# Ytre Hvaler nasjonalpark

## Protokoll 2023-27

### STYREMØTE 3 - 2023. YTRE HVALER NASJONALPARKSTYRE

2023-25 Bukta Miljøhavn Papper – dispensasjon til etablering av bølgebryter 2023/13310

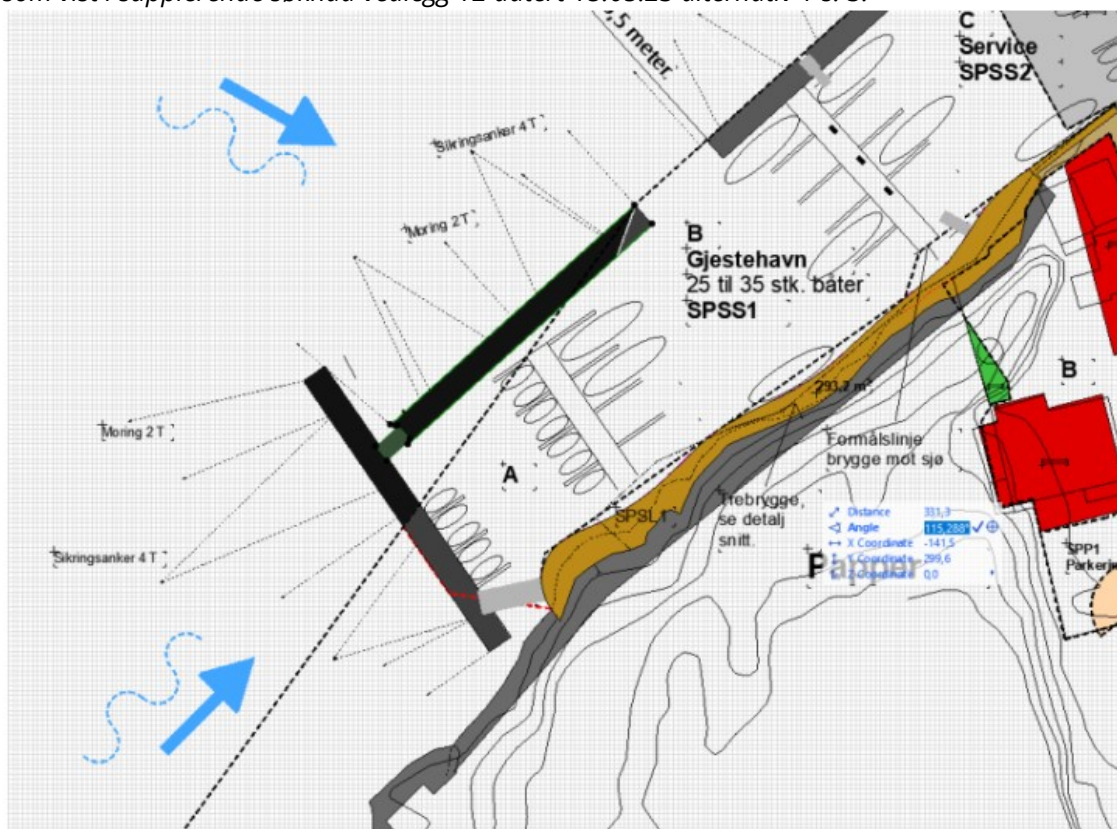
Ytre Hvaler nasjonalparkstyre gir Papper Utvikling AS tillatelse til å etablere omsøkte bølgebrytere med nødvendige moringer og sikringsanker med beliggenhet i nasjonalparken som vist i supplerende søknad vedlegg 12 datert 15.05.23 alternativ 1 s. 3. Vedtaket er fattet med hjemmel i naturmangfoldloven §48.

- Allmennheten skal ha uhindret tilgang til bølgebryteren med universell utforming.
- Område SPSS2 (vist i vedlegg 12 datert 15.05.23) skal avsettes til allmenntilgjengelige formål som stasjon for båt-septikktømming og offentlig toalett.
- Tømmestasjon for båtseptikk skal etableres av Papper Utvikling AS i Bukta miljøhavn som skissert i supplerende søknad datert 15.05.23 vedlegg 12 s. 2, og ligge utenfor nasjonalparken.
- Bølgebryteren kan anlegges før tømmestasjon er på plass, men tømmestasjonen for båtseptikk skal være etablert senest innen 23.05.24.
- Den sørligste delen av bølgebryteren kan stikke inntil 22 meter inn i nasjonalparken fra nasjonalparkgrensen. Bølgebryteren kan stikke inntil 3 meter under vannoverflaten.

- Bølgebryteren med anlegg skal fjernes fra nasjonalparken innen 01.06.2024 dersom tømmeasjon for båtseptikk ikke er etablert senest innen 23.05.24.
- Bølgebryteren skal ligge så lavt som praktisk mulig over vannflaten, og ha en utforming, farge- og materialbruk som bidrar til at den blir minst mulig synlig i landskapet.
- Dokumentasjon på utført tiltak skal sendes Ytre Hvaler nasjonalparkstyre innen 23.05.24.
- Denne tillatelsen gjelder i 10 år fra 23.05.2023, deretter må bølgebryteren omsøkes på nytt for ny vurdering i forhold til beliggenhet i nasjonalparken.
